REGIONALVERSAMMLUNG SÜDHESSEN

Drucksache für die Regionalversammlung Südhessen

Beschlussfassung über die Aufstellung des Sachlichen Teilplans Erneuerbare Energien (TPEE)

hier: Behandlung der Stellungnahmen aus der zweiten Beteiligung zum Entwurf 2016 des Sachlichen Teilplans Erneuerbare Energien - zweite Ergänzung

Karte 2: entfallende Fläche des Vorranggebietes 2-112

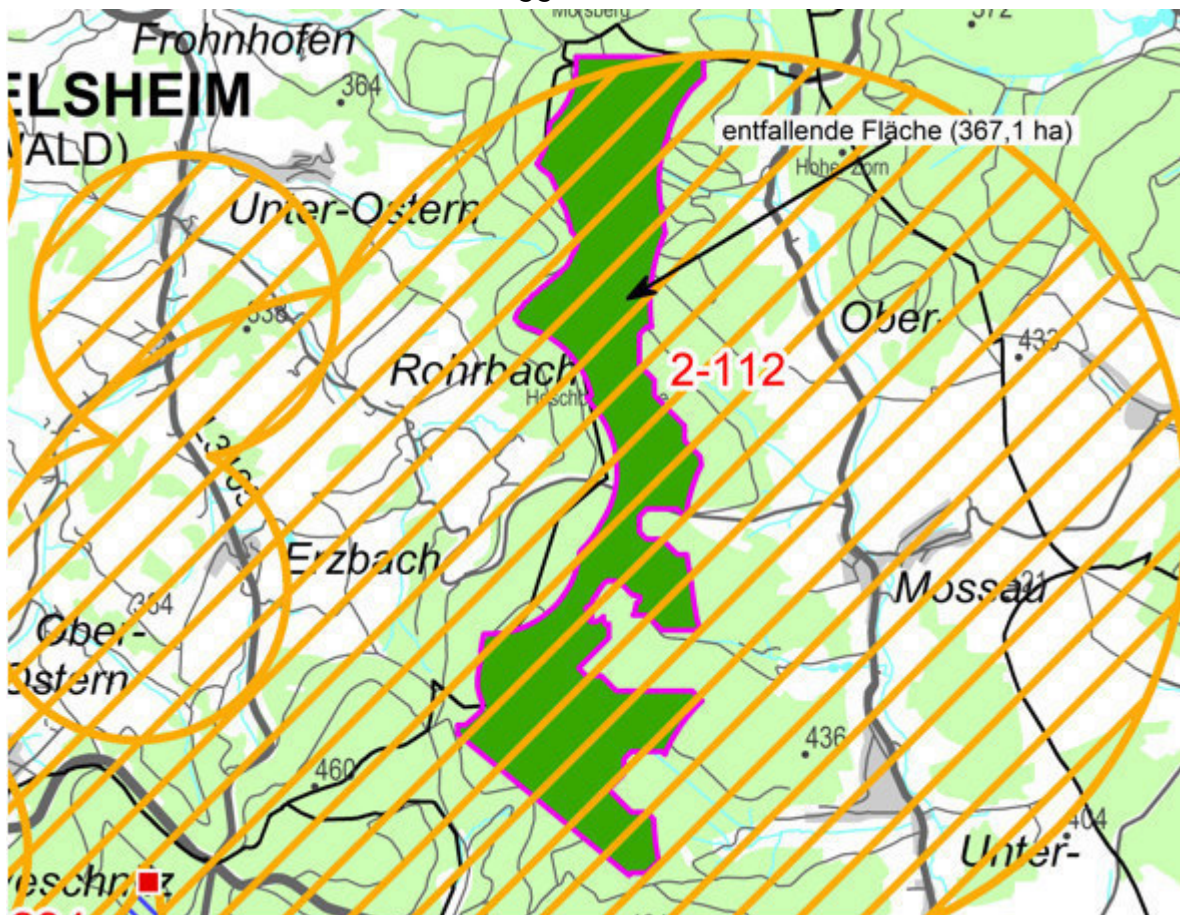
- I. Die Super-BE TB2-00124 wird wie folgt geändert:
 - a) Auf Seite 9 wird im Feld „Stellungnahme“ der Text der Stellungnahme der TB2-04378 eingefügt.
 - b) Auf Seite 9 wird im Feld „Begründung“ der 2. Absatz wie folgt geändert

~~Das Vorranggebiet 2-112 hatte im Entwurf 2016 eine Größe von 368,4 ha. In der zweiten Offenlegung (Beteiligungsverfahren) wurden keine flächenrelevanten Belange vorgetragen, die zu einer Änderung des Flächenzuschnitts führen. Aufgrund der Aktualisierung der Daten zu Wasserschutzgebieten (Zone II) wird das VRG um 1,3 ha reduziert (technische Korrektur).~~

Das Vorranggebiet 2-112 hatte im Entwurf 2016 eine Größe von 368,4 ha. In der zweiten Offenlegung (Beteiligungsverfahren) wurden flächenrelevante Belange

vorgetragen, die zu einer Änderung des Flächenzuschnitts führen. Das Vorranggebiet wird gestrichen (TB2-04378). Als Grund werden zwei bekannt gewordene Schwarzstorchhorste östlich und westlich des Vorranggebietes 2-112, welche die Fläche mit den Mindestabstandsradien von 3.000 m weitgehend überdecken, genannt. Die nördlich liegende Restfläche entfällt auf Grund der nicht erreichten Mindestflächengröße von 10 ha.

Karte 3: reduzierte Fläche des Vorranggebietes 2-125, 2-125a und Erweiterung 2-125b

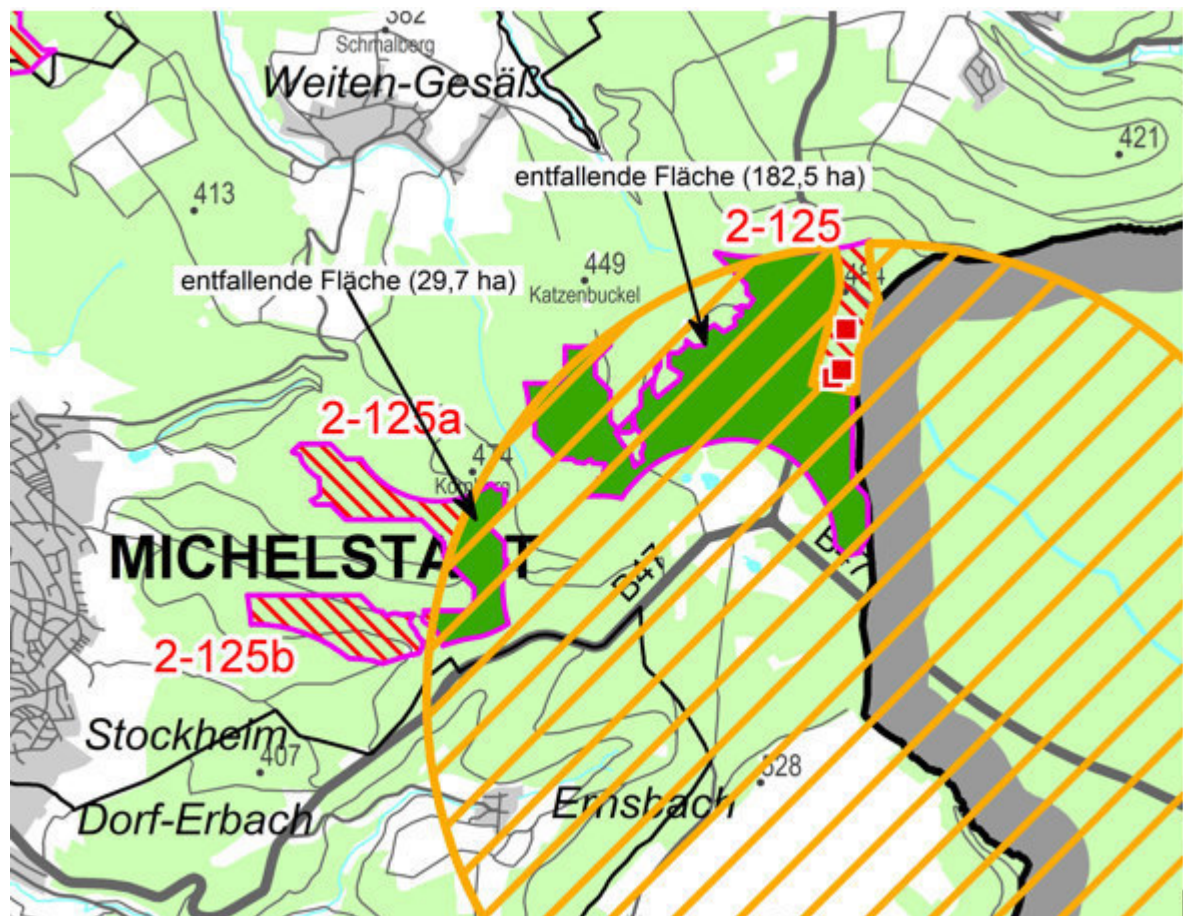
- I. Die Super-BE TB2-00130 wird wie folgt geändert:
 - a) Auf Seite 19 wird im Feld „Stellungnahme“ der Text der Stellungnahme der TB2-04378 eingefügt.

- b) Auf Seite 19 wird im Feld „Begründung“ der 2. Absatz wie folgt geändert
~~Das Vorranggebiet 2-125 hatte im Entwurf 2016 eine Größe von 206,0 ha. In der zweiten Offenlegung (Beteiligungsverfahren) wurden keine flächenrelevanten Belange vorgetragen, die zu einer Änderung des Flächenzuschnitts führen. Aufgrund der Aktualisierung der Daten zu Wasserschutzgebieten (Zone II) wird das VRG um 0,1 ha reduziert (technische Korrektur).~~
in:
Das Vorranggebiet 2-125 hatte im Entwurf 2016 eine Größe von 206,0 ha.
In der zweiten Offenlegung (Beteiligungsverfahren) wurden flächenrelevante Belange vorgetragen, die zu einer Änderung des Flächenzuschnitts führen. Das Vorranggebiet 2-125 wird auf eine Fläche von 23,4 ha reduziert (TB2-04378). Begründet wird die Reduzierung durch einen südwestlich des Vorranggebietes befindlichen Schwarzstorchorst, welcher mit seinem Mindestabstandspuffer von 3.000 m weite Bereiche des Vorranggebietes überdeckt. Aufgrund von vertiefenden Erkenntnissen aus immissionsschutzrechtlichen Verfahren zur Raumnutzung des Schwarzstorchs kann das Vorranggebiet 2-125 im Bereich des Windparks Felgenwald verbleiben.

- I. Die Super-BE TB2-00131 wird wie folgt geändert:
 - a) Auf Seite 6 wird im Feld „Stellungnahme“ der Text der Stellungnahme der TB2-04378 eingefügt.
 - b) Auf Seite 6 wird im Feld „Begründung“ der 2. Absatz wie folgt geändert
~~Das Vorranggebiet 2-125a hatte im Entwurf 2016 eine Größe von 59,4 ha. In der zweiten Offenlegung (Beteiligungsverfahren) wurden keine flächenrelevanten Belange vorgetragen, die zu einer Änderung des Flächenzuschnitts führen. Die Fläche wird als Vorranggebiet zur Nutzung der Windenergie festgelegt.~~
in:
Das Vorranggebiet 2-125a hatte im Entwurf 2016 eine Größe von 59,4 ha. In der zweiten Offenlegung (Beteiligungsverfahren) wurden flächenrelevante Belange vorgetragen, die zu einer Änderung des Flächenzuschnitts führen. Das Vorranggebiet 2-125a wird auf eine Fläche von 29,7ha reduziert (TB2-04378). Begründet wird die Reduzierung durch einen südwestlich des Vorranggebietes befindlichen Schwarzstorchhorst, welcher mit seinem Mindestabstandspuffer von 3.000 m weite Bereiche des Vorranggebietes überdeckt.

- I. Die Super-BE TB2-00132 wird wie folgt geändert:
 - a) Auf Seite 6 wird im Feld „Stellungnahme“ der Text der Stellungnahme der TB2-04378 eingefügt.
 - b) Auf Seite 6 wird im Feld „Begründung“ der 2. Absatz wie folgt geändert
~~Das Vorranggebiet 2-125b hatte im Entwurf 2016 eine Größe von 32,1 ha. In der zweiten Offenlegung (Beteiligungsverfahren) wurden keine flächenrelevanten Belange vorgetragen, die zu einer Änderung des Flächenzuschnitts führen. Die Fläche wird als Vorranggebiet zur Nutzung der Windenergie festgelegt.~~
in:
Das Vorranggebiet 2-125b hatte im Entwurf 2016 eine Größe von 32,1 ha. In der zweiten Offenlegung (Beteiligungsverfahren) wurden flächenrelevante Belange vorgetragen, die zu einer Änderung des Flächenzuschnitts führen. Ein Teil der östlich der Vorrangfläche 2-125b liegenden Fläche 2-125a, welche durch die Überlagerung eines Schwarzstorchpuffers reduziert wurde, wurde in die Vorrangfläche 2-125b integriert. Dadurch findet eine Erweiterung der Vorrangfläche 2-125b auf 32,8 ha statt.

- II. Die TBs TB2-00938, TB2-00939, TB2-00950, TB2-01280, TB2-02143, TB2-03267, TB2-03924 und TB2-03999 werden in der obersten Zeile der Begründung durch den Satz „Das Vorranggebiet 2-125 wird auf Grund artenschutzrechtlicher Belange reduziert“ ergänzt.

- II. Die TBs TB2-02143, TB2-03267, TB2-03924 und TB2-03999 werden in der obersten Zeile der Begründung durch den Satz „Das Vorranggebiet 2-125a wird auf Grund artenschutzrechtlicher Belange reduziert“ ergänzt.
- III. Die Tabelle „Vorranggebiete, Veränderungen gegenüber TPEE-Entwurf 2016“ in der Drucksache für die Regionalversammlung Südhessen wird entsprechend angepasst (Anlage 5).

- II. Die TBs mit den Nummern TB2-02143, TB2-03267, TB2-03924 und TB2-03999 werden in der obersten Zeile der Begründung durch den Satz „Das Vorranggebiet 2-125b wird um die abgetrennte Restfläche des Vorranggebietes 2-125a erweitert“ ergänzt.

Karte 4: reduzierte Fläche des Vorranggebietes 2-288

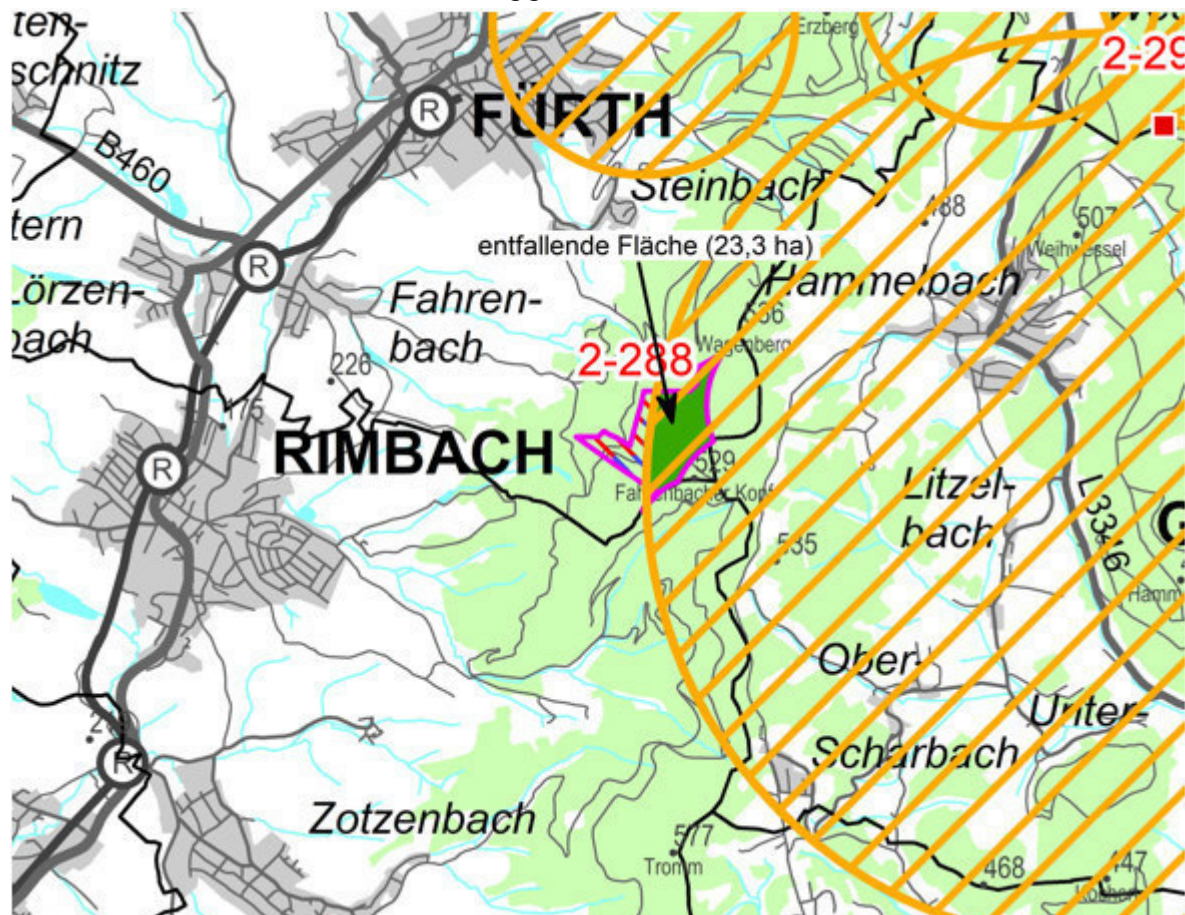
- I. Die Super-BE TB2-00144 wird wie folgt geändert:
 - a) Auf Seite 3 wird im Feld „Stellungnahme“ der Text der Stellungnahme der TB2-04378 eingefügt.
 - b) Auf Seite 3 wird im Feld „Begründung“ der 2. Absatz wie folgt geändert

Das Vorranggebiet 2-288 hatte im Entwurf 2016 eine Größe von 33,7 ha. In der zweiten Offenlegung (Beteiligungsverfahren) wurden keine flächenrelevanten Belange vorgetragen, die zu einer Änderung des Flächenzuschnitts führen. Die Fläche wird als Vorranggebiet zur Nutzung der Windenergie festgelegt.

Das Vorranggebiet 2-288 hatte im Entwurf 2016 eine Größe von 33,7 ha. In der zweiten Offenlegung (Beteiligungsverfahren) wurden flächenrelevante Belange vorgetragen, die zu einer Änderung des Flächenzuschnitts führen. Das Vorranggebiet 2-288 wird auf eine Fläche von 10,4 ha reduziert (TB2-04378). Begründet wird die Reduzierung der Flächen durch die Überlagerung eines bekannt gewordenen Schwarzstorchhorstes östlich des VRG, welcher mit seinem Mindestabstandspuffer von 3.000 m Bereiche des Vorranggebietes überdeckt.

- II. Die TBs TB2-01264, TB2-01413, TB2-01426, TB2-02143, TB2-02155, TB2-02173, TB2-02859, TB2-03267, TB2-03284, TB2-03430, TB2-03615 und TB2-03924 werden in der obersten Zeile der Begründung durch den Satz „Das Vorranggebiet 2-288 wird auf Grund artenschutzrechtlicher Belange reduziert“ ergänzt.
- III. Die Tabelle „Vorranggebiete, Veränderungen gegenüber TPEE-Entwurf 2016“ in der Drucksache für die Regionalversammlung Südhessen wird entsprechend angepasst (Anlage 5).

Karte 5: entfallende Fläche des Vorranggebietes 2-292

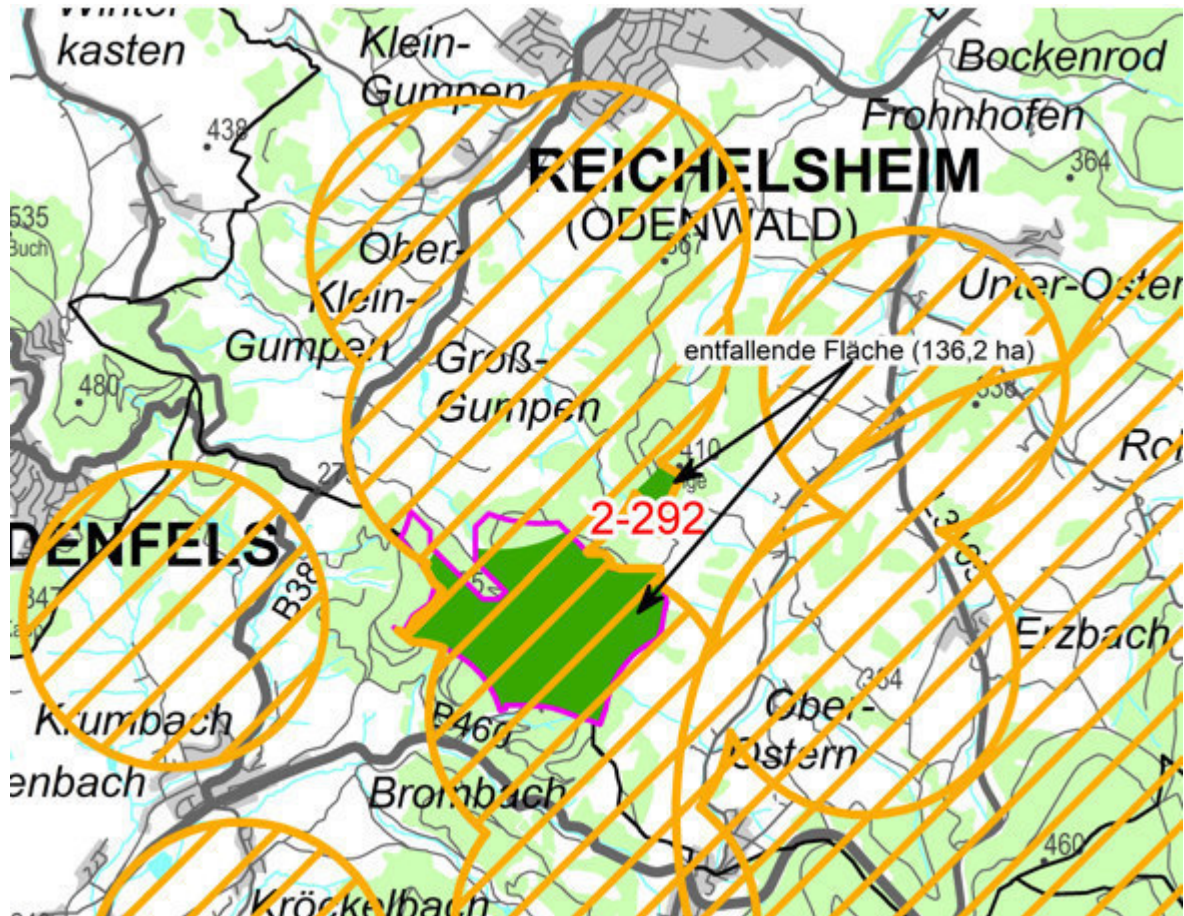
- I. Die Super-BE TB2-00146 wird wie folgt geändert:
 - a) Auf Seite 12 wird im Feld „Stellungnahme“ der Text der Stellungnahme der TB2-04378 eingefügt.

- b) Auf Seite 12 wird im Feld „Begründung“ der 2. Absatz wie folgt geändert
~~Das Vorranggebiet 2-292 hatte im Entwurf 2016 eine Größe von 144,9 ha. In der zweiten Offenlegung (Beteiligungsverfahren) wurden flächenrelevante Belange vorgetragen, die zu einer Änderung des Flächenzuschnitts führen. Die Fläche wird als Vorranggebiet zur Nutzung der Windenergie festgelegt. Das Vorranggebiet wird mit der Restfläche der Potenzialfläche 292a aus dem Entwurf 2013 zusammengefasst (TB2-01144) und wegen einer Außenbereichsbebauung (TB2-00328), Artenschutz (TB2-02735) und der Aktualisierung der Daten zu Wasserschutzgebieten der Zone II (technische Korrektur) reduziert, so dass es eine Größe von 136,2 ha hat.~~
in:
Das Vorranggebiet 2-292 hatte im Entwurf 2016 eine Größe von 144,9 ha. In der zweiten Offenlegung (Beteiligungsverfahren) wurden flächenrelevante Belange vorgetragen, die zu einer Streichung des Vorranggebietes führen (TB2-04378). Als Gründe werden verschiedenen Rotmilanhorste in unmittelbarer Nähe der Fläche sowie ein Rotmilanhorst mit intensiver Nutzung des Areals innerhalb der Fläche genannt (lt. Raumnutzungsuntersuchung des o. g. Gutachtens). Zudem finden regelmäßige Überflüge / ausgeprägtes Thermikkreisen des Schwarzstorches verbunden mit einem signifikant erhöhtem Tötungsrisiko statt.

Alle - in den weiteren TBs zu 2-292 vorgetragene Argumente, Informationen und Hinweise - führen nicht zu einer Änderung der getroffenen Abwägung.
- II. Die TBs TB2-01264, TB2-01413, TB2-01426, TB2-02143, TB2-02155, TB2-02173, TB2-02259, TB2-02859, TB2-03267, TB2-03284, TB2-03430, TB2-03924 und TB2-03999 werden in der obersten Zeile der Begründung durch den Satz „Das Vorranggebiet 2-292 wird auf Grund artenschutzrechtlicher Belange gestrichen“ ergänzt.

- 1) Drei Windenergieanlagen in Butzbach in den Ortsteilen Hoch-Weisel und Münster

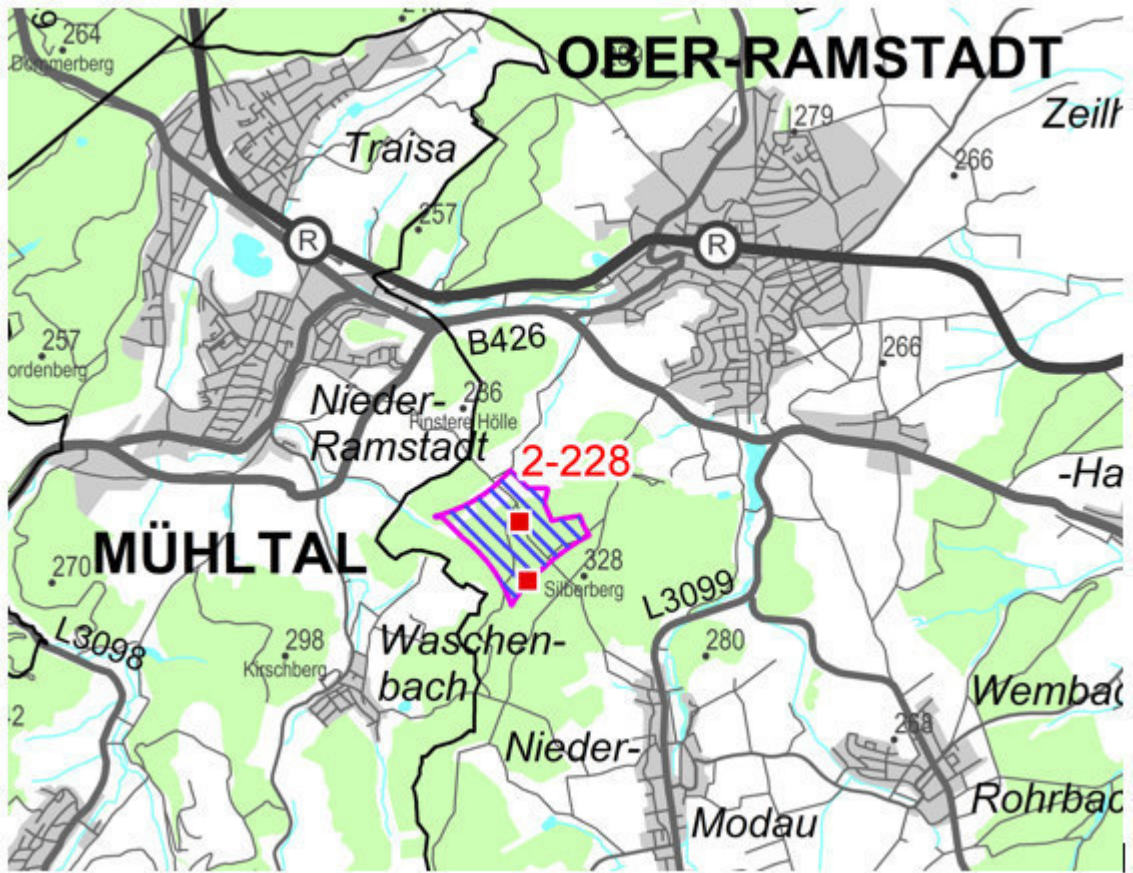
Folgende Genehmigungen von Windenergieanlagen erfolgten nach Drucklegung der Arbeitskarten für die BE-Beratung im Dezember 2018. Die in den Kartenausschnitten dargestellten genehmigten Windenergieanlagen (rote Quadrate mit weißer Umrandung) ergänzen die vorgelegten Arbeitskarten:

Die drei mittlerweile genehmigten Windenergieanlagen in Butzbach - Hoch-Weisel/Münster werden nachrichtlich in den Plan aufgenommen.

Karte 1: nicht wegfallende Flächen des Vorranggebietes 2-23a

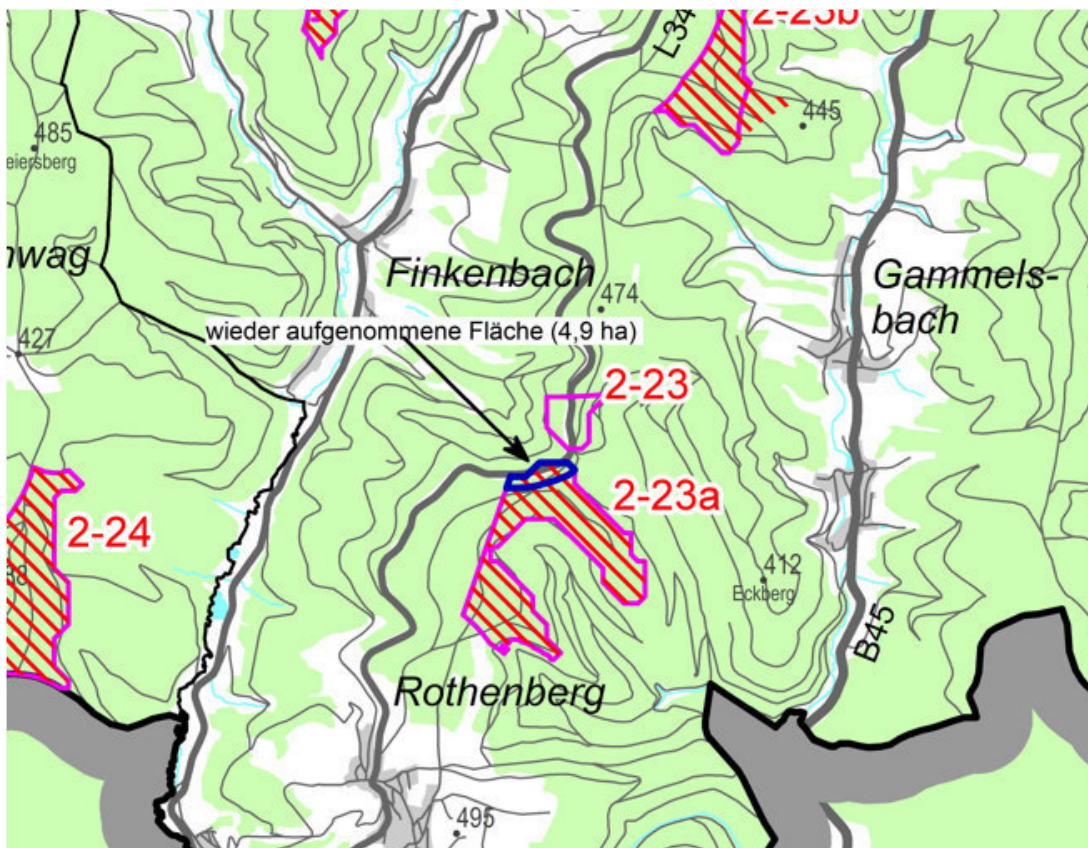
Aufgrund der Maßstabsebene der Regionalplanung werden im Sachlichen Teilplan Erneuerbare Energien ausschließlich Mindestabstände zu regional bedeutsamen Straßen gemäß Regionalplan Südhessen/Regionaler Flächennutzungsplan 2010 dargestellt. Die erforderlichen Abstände zu sonstigen Straßen können durch Standortverschiebungen innerhalb des Vorranggebiets auf Ebene der immissionsschutzrechtlichen Genehmigungsverfahren einzelner Windenergieanlagen sichergestellt werden.

Aufgrund der Maßstabsebene der Regionalplanung werden im Sachlichen Teilplan Erneuerbare Energien ausschließlich Mindestabstände zu regional bedeutsamen Straßen gemäß Regionalplan Südhessen/Regionaler Flächennutzungsplan 2010 dargestellt. Die erforderlichen Abstände zu sonstigen Straßen können durch Standortverschiebungen innerhalb des Vorranggebiets auf Ebene der immissionsschutzrechtlichen Genehmigungsverfahren einzelner Windenergieanlagen sichergestellt werden.

- III. Die Tabelle „Vorranggebiete, Veränderungen gegenüber TPEE-Entwurf 2016“ in der Drucksache für die Regionalversammlung Südhessen wird entsprechend angepasst (Anlage 5).

Karte 2: Wieder aufgenommene Fläche des Vorranggebietes 2-122

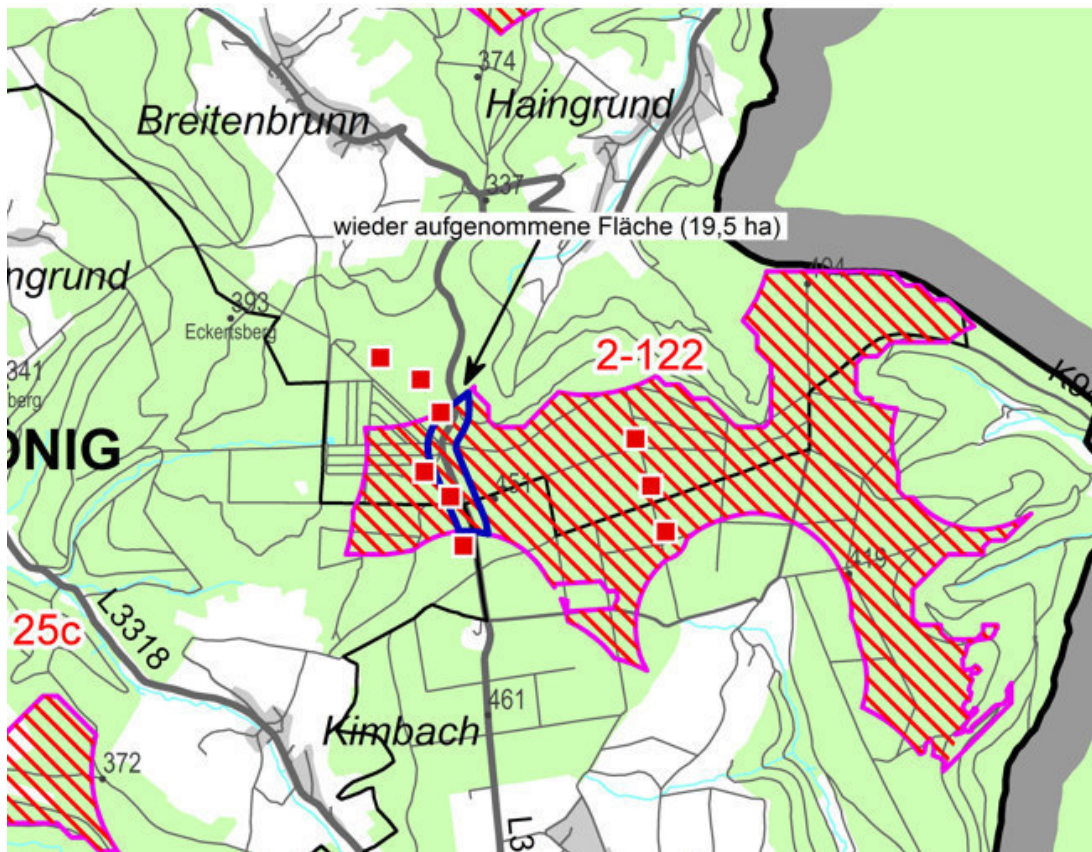
~~Aufgrund der Maßstabebene der Regionalplanung werden im Sachlichen Teilplan Erneuerbare Energien ausschließlich Mindestabstände zu regional bedeutsamen Straßen gemäß Regionalplan Südhessen/Regionaler Flächennutzungsplan 2010 dargestellt. Die erforderlichen Abstände zu sonstigen Straßen können durch Standortverschiebungen innerhalb des Vorranggebiets auf Ebene der immissionsschutzrechtlichen Genehmigungsverfahren einzelner Windenergieanlagen sichergestellt werden.~~

Aufgrund der Maßstabebene der Regionalplanung werden im Sachlichen Teilplan Erneuerbare Energien ausschließlich Mindestabstände zu regional bedeutsamen Straßen gemäß Regionalplan Südhessen/Regionaler Flächennutzungsplan 2010 dargestellt. Die erforderlichen Abstände zu sonstigen Straßen können durch Standortverschiebungen innerhalb des Vorranggebiets auf Ebene der immissionsschutzrechtlichen Genehmigungsverfahren einzelner Windenergieanlagen sichergestellt werden.

- III. Die Tabelle „Vorranggebiete, Veränderungen gegenüber TPEE-Entwurf 2016“ in der Drucksache für die Regionalversammlung Südhessen wird entsprechend angepasst (Anlage 5).
